Parco eolico “SCOLPITO”

Comune di Brindisi (BR)

CONTRODEDUZIONI AL PARERE ARPA

N. 77466 DEL 24/11/2023

Figura 3 – Individuazione nell'areale di ampiezza 2 km degli impianti fotovoltaici esistenti

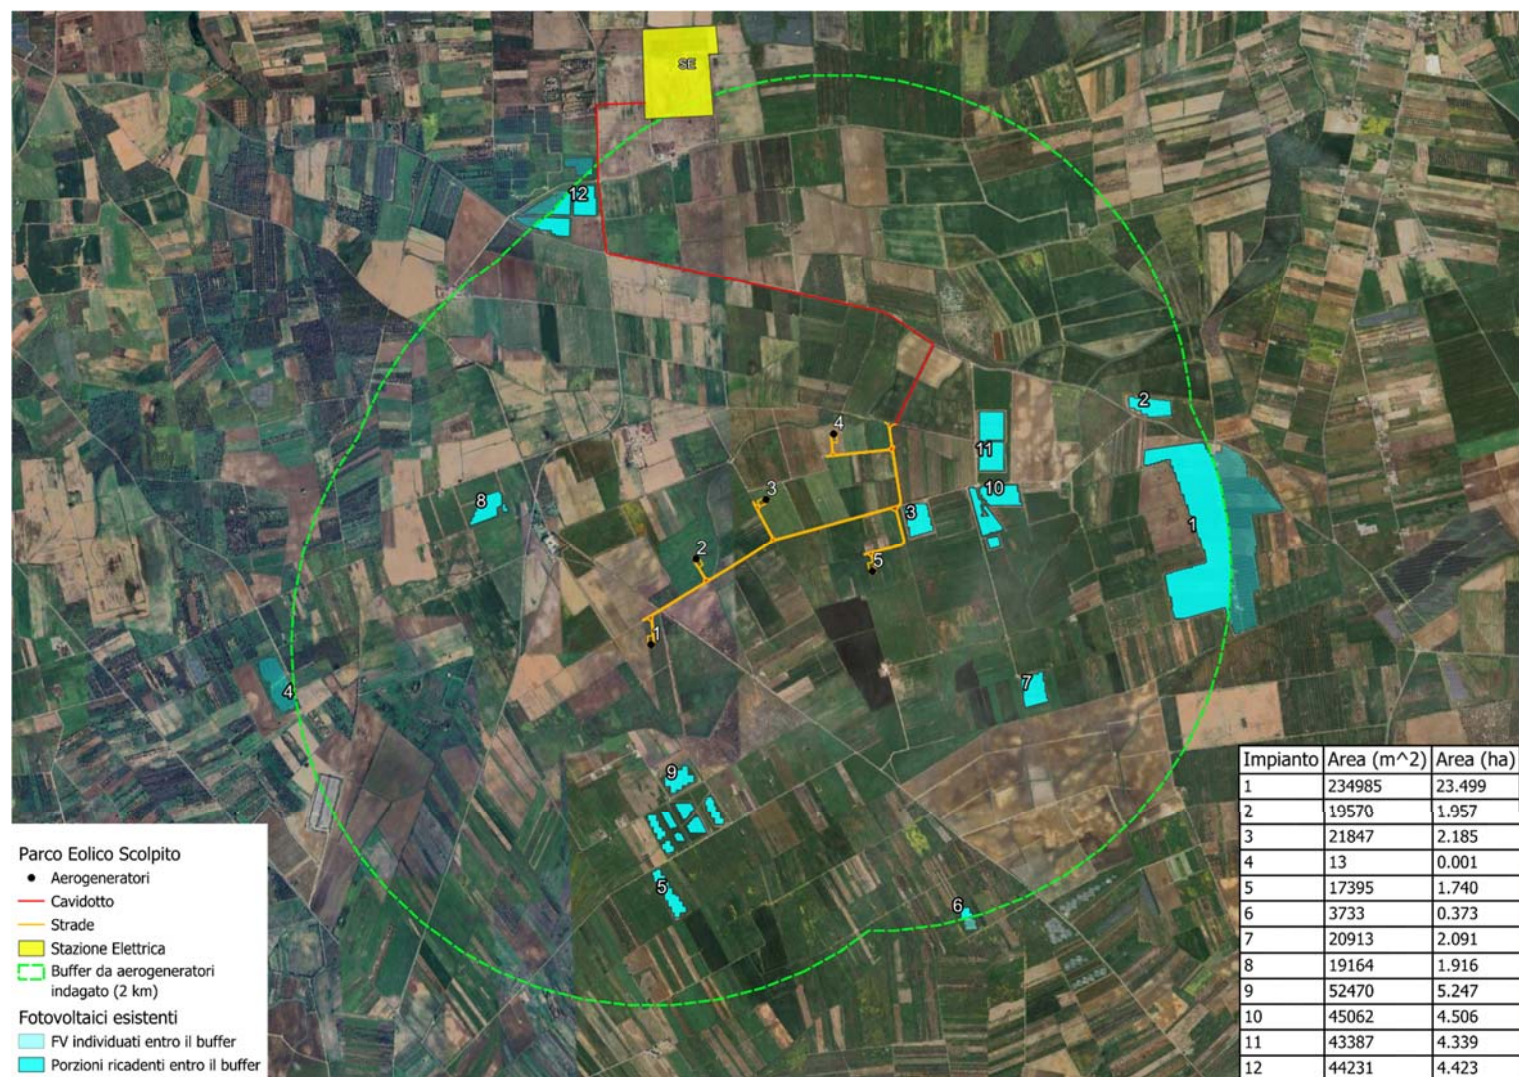
I contenuti della presente relazione riguardano le controdeduzioni al parere negativo di Arpa Puglia, protocollo n. 77466 del 24-11-2023 secondo il quale gli impatti cumulativi verificati per il Criterio "B" e "C" di cui alla D.D. Regione Puglia n. 162 del 06/06/2014 non risultano soddisfatti.

Collegando i vari buffer di 2km si ottiene un'area di circa 2.685 Ha, escludendo le aree non idonee presenti all'interno del buffer si ottiene una superficie totale di 1.942 Ha. Come deducibile dall'immagine sopra riportata sono presenti 12 impianti fotovoltaici per una superficie totale di 522.770 mq e la superficie occupata dall'impianto Scolpito sarà di 2.262 mq.

Quindi il calcolo dell'indice di pressione cumulativa sarà:

$$IPC = 100 \times \left(\frac{S_{IT}}{AVIC - \text{Aree Non Idonee}} \right) = 2,70\%$$

AVIC – Aree Non Idonee= 19.425.736 [m²]

S_{IT}= 525.032 [m²]
